Acta de la marxa exploratòria amb perspectiva de gènere

Procés participatiu de la urbanització de les places del carrer Freser

Plaça de les Heroïnes de Girona - Plaça de Sant Josep de Calassanç

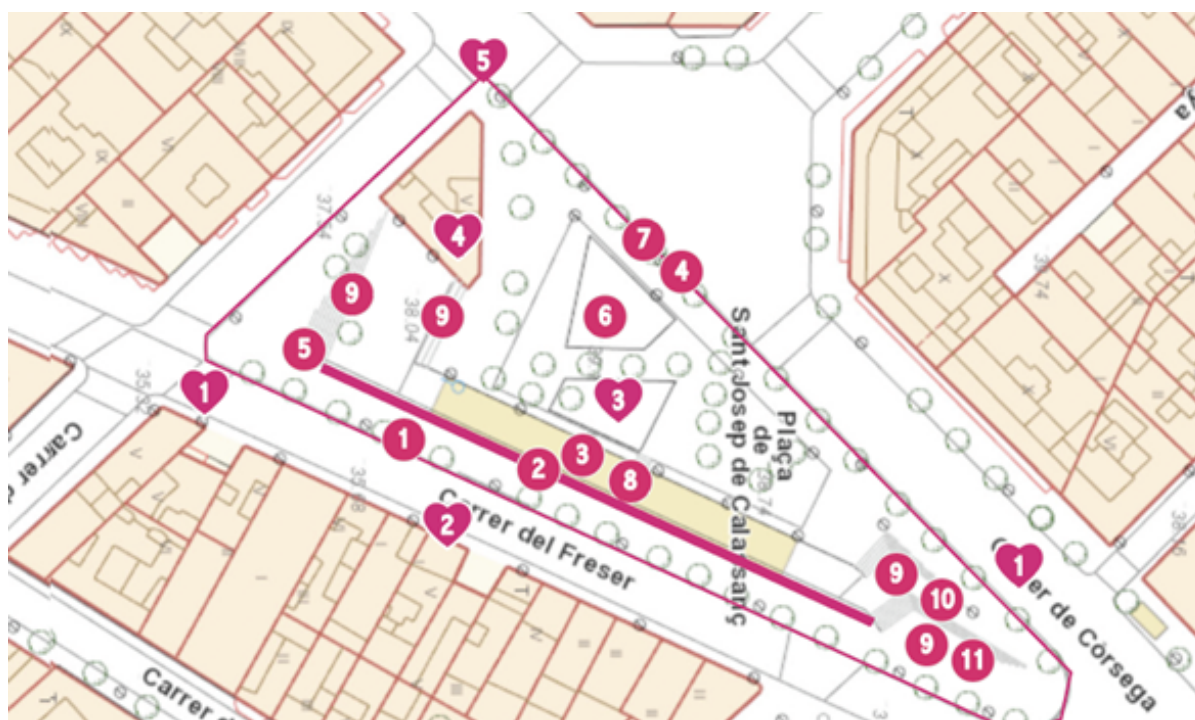
1. Les participants no fan servir la vora sud de la plaça, i es reconeix com un mur opac continu desconnectat dels itineraris de vianants i amb sensació d'inseguretat. Caldria abordar-ho. Es proposa situar l'accés del punt verd (semisoterrat) i generar activitat al mur. També es proposa reforçar la il·luminació atès que actualment hi ha parts fosques per la vegetació que tapa les lluminàries.

2. Proposta d'aprofitar el mur opac de la vora sud per preveure locals que activin aquest front urbà.
3. La font actual està a un aterrossament diferent de la zona infantil. Si les persones que cuiden les criatures en volguessin fer ús, les perdrien de vista generant situacions de inseguretat. Caldria solucionar la circumstància.

4. Es proposa reubicar la zona d'esbarjo de gossos de la plaça Heroïnes de Girona a aquesta plaça, ja que la densitat d'habitatges de l'entorn urbà no és tan elevada. Aquesta proposta es dona de manera puntual i no genera molts consensos.

5. Es comenta que les escales actuals generen força inseguretat degut a la manca de baranes. Es demana que es revisi la normativa d'accessibilitat per validar-ne el compliment i es proposa que el projecte resolgui el desnivell de manera més amable i accessible.

6. Repensar la distribució de les zones dels jocs infantils (es considera que no es necessita que estiguin separades per edats). Referent al tancament de les zones

infants hi ha persones que pensen que a la proposta caldria eliminar les tanques i d'altres que no.

7. Hi ha necessitat de zones, mobiliari o usos destinats al públic adolescent.
8. Es proposa la instal·lació d'aparells de cal·listènia o exercici, destinats tant a gent jove com a gent gran.
9. Igual que el comentari de la proposta número 5, es comenta que les escales actuals generen força inseguretat per la manca de baranes. Es demana que es revisi la normativa d'accessibilitat per validar-ne el compliment i es proposa que el projecte resolgui el desnivell de manera més amable i accessible.
10. Es demana repensar els espais o racons de la plaça poc aprofitats.
11. Es proposa que hi hagi més vegetació en general.
